Endringsvedtak - dispensasjon - gbnr 45/7

Delegasjonssak nr.: 267/2019

Administrativt vedtak.	Saknr: 267/2019
Tiltakshavar:	Rune Ulvatn
Ansvarleg søkjar:	Haugen VVS AS
Søknadstype:	Søknad om ending av løyve til tiltak etter plan- og bygningslova (pbl) §§ 20-1 og 20-3/20-4

Saka gjeld søknad om endring av gitt løyve til etablering av felles veg og VA-anlegg for Selfallet bustadfelt, jf. vedtak datert 07.02.2007. Endringa gjeld høgdeplassering av vegen.

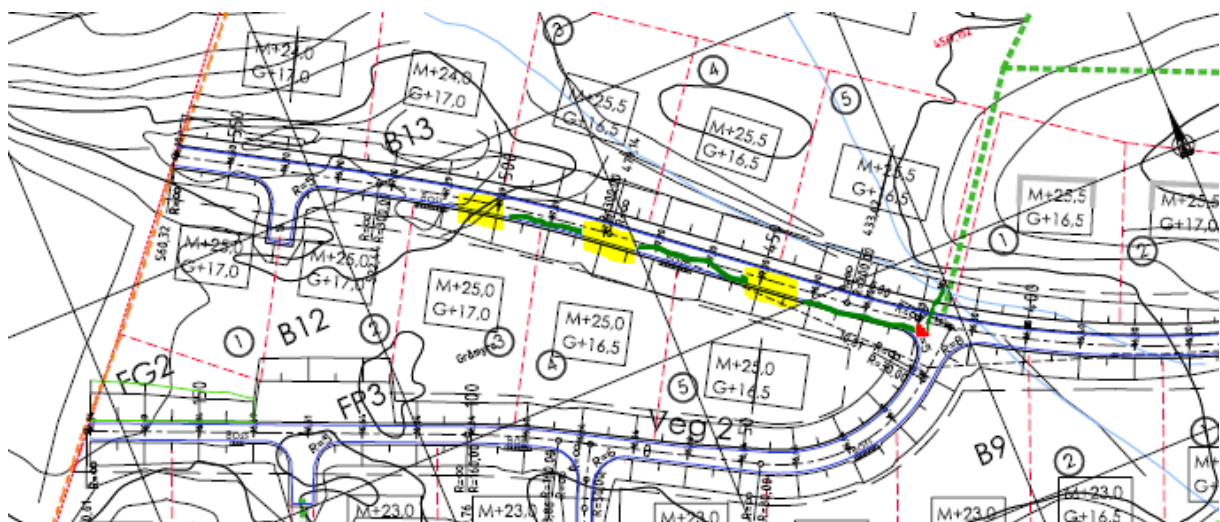
Som det kjem fram av saksutgreiinga inneber søknaden om endring i denne saka at vegen får endra plassering i høgde frå +0,54 til -0,02.

Kommunen har fått opplyst av ansvarleg søker at høgda på vegen delvis er endra for å ta vare på verna malmgruve i område FL5, ettersom plassering i reguleringsplan ikkje var nøyaktig og malmgruva strakk seg ut i vegen. Samstundes som vegen måtte hevast for å få overdekning på spillvassleidning, dersom felles sjøfallsleidning skulle kunne nyttast utan pumpestasjon for heile feltet.

Kommunen har vurdert nabomerknadane og finn at andre ulempe enn tilhøve knytt til overvatn ikkje overstiger det som ein må rekne med i eit regulert bustadfelt.

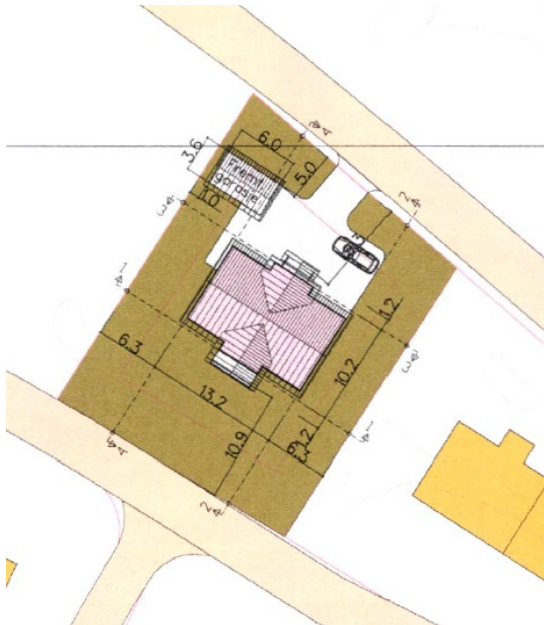
Endring i veghøgde vil føre til at overvatn i større grad vert leda til eigedomane på sørsida av vegen. For å få overvatn vekk frå eigedomane finn byggningsstyresmakta at det må etablerast rist ved avkjørsel til bnr. 439, 434 og 426 (markert med gult i kartet under). Vidare må det etablerast spillvassleidning (markert med grønt i kartet) i vegskulder frå rist ved bnr. 439 og ned til ny kum markert med rødt i kartet under. Ny kum skal ha påkobling mot eksisterande kum i grense mellom gangveg og bnr. 431

Avkjørslane til bnr. 439, 434 og 426 er per i dag ca. 6, 9 og 13 meter brei. Avkjørslane er dermed ikkje definert og opparbeidd i tråd med byggeløyve. Sjå situasjonsplanar under som visar godkjent avkjørsel.

Bygningsstyresmakta har praksis og akseptere avkjørslar opp til ca. 5 meters bredde. På bakgrunn av dette settast det som vilkår at risten ved avkjørslane skal vere ca. 5 meter. Bygningsstyresmakta anmodar eigarar av bustadene og tiltakshavar/ansvarleg søker om å ha ei dialog slik at ein kan finne ei løysing saman kor risten skal plasserast slik at avkjørslane kan bli definert i tråd med dette.
